Projekt: Kolk 17 / Räume für Theaterfiguren

Zusammenstellung der Leistungen
die nicht im LV- erfasst sind

Projekt: Kolk 17 / Theaterfigurenmuseum + Figurentheater, Lübeck

Gewerk Zimmererarbeiten

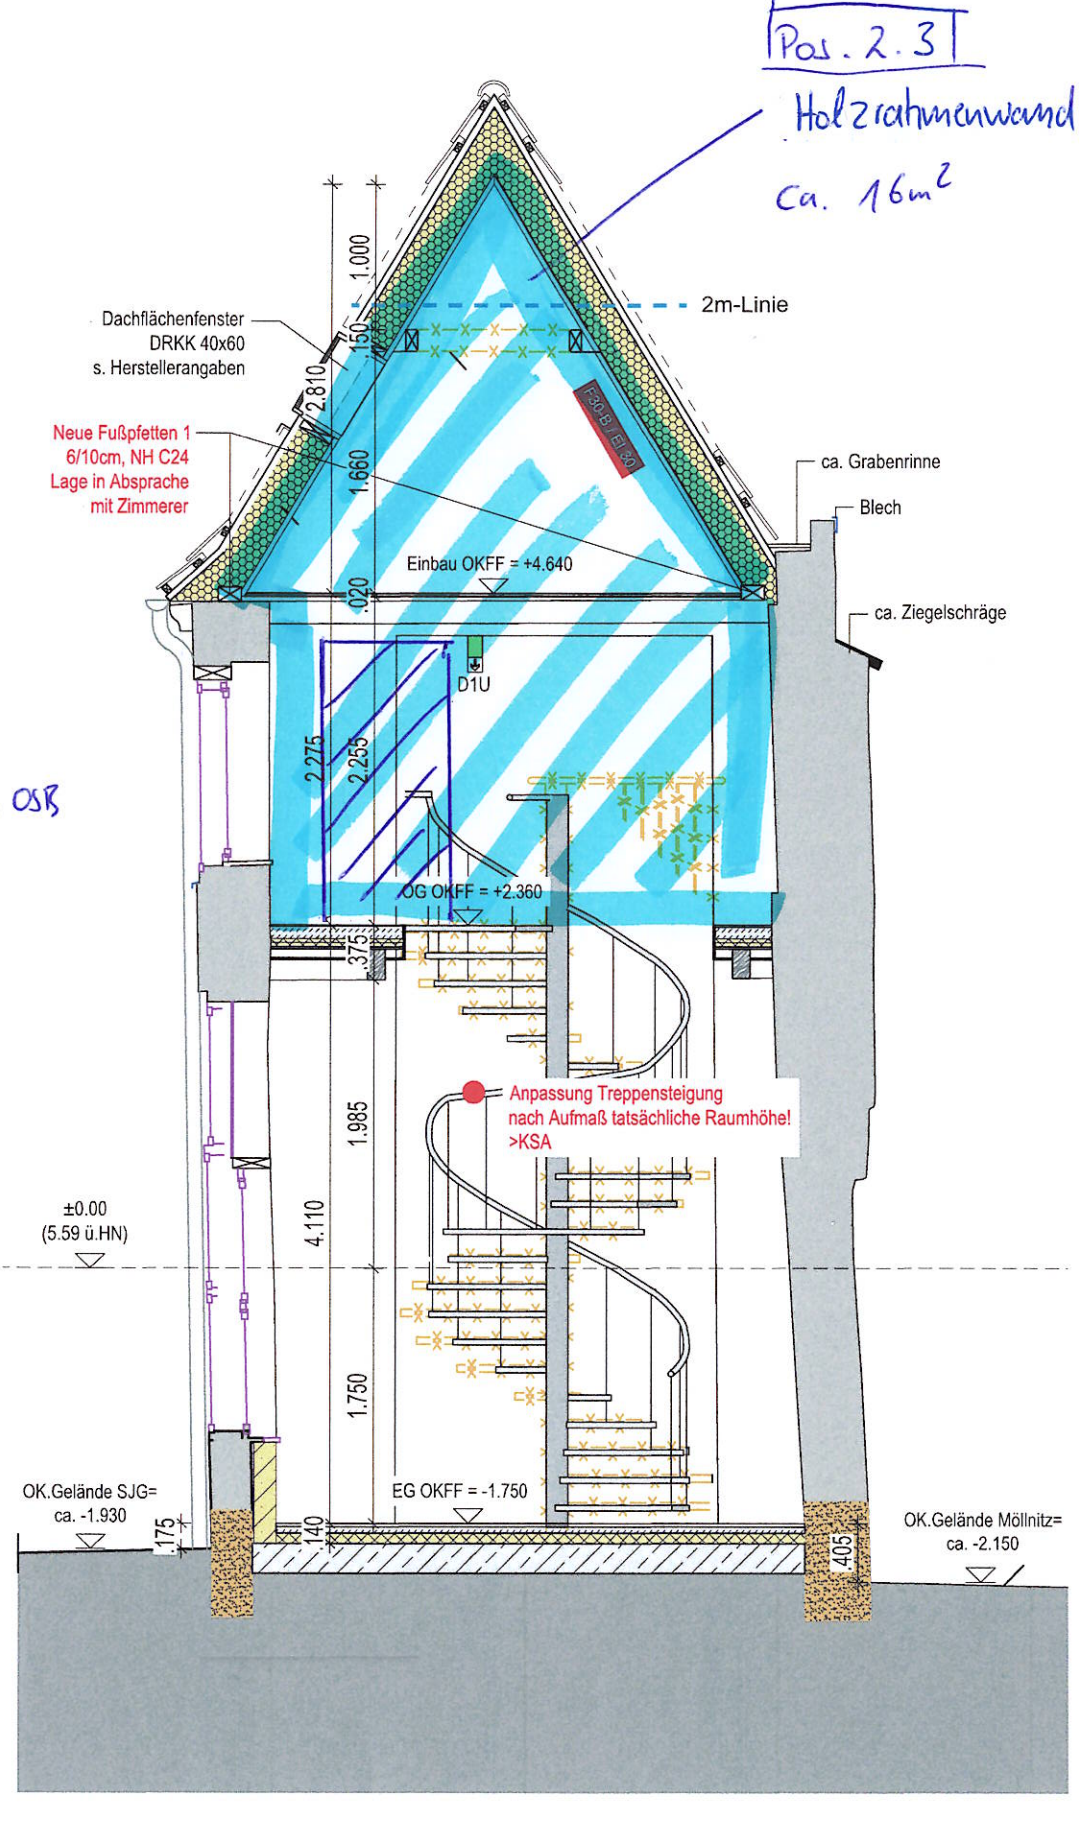
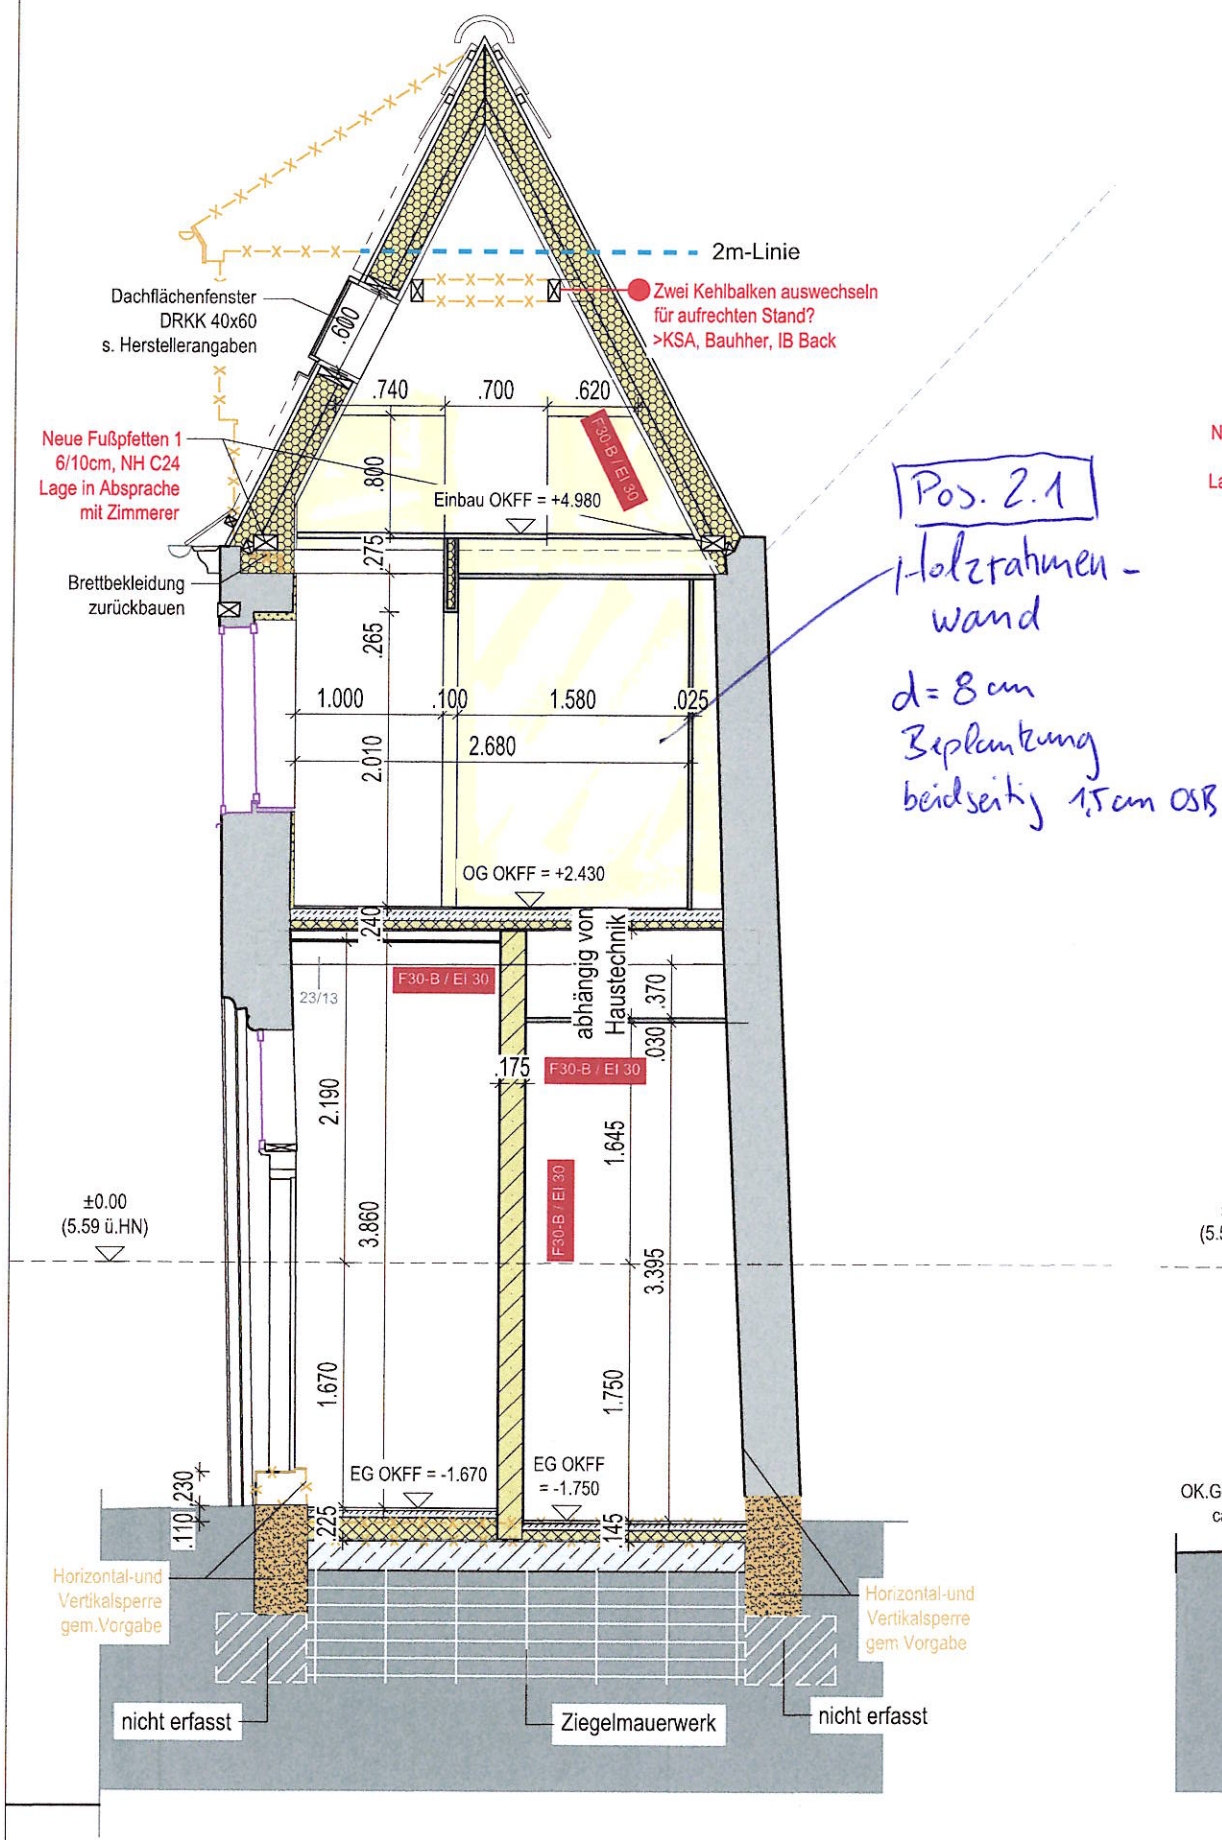
Pos 1.1
neue
Deckenbalken
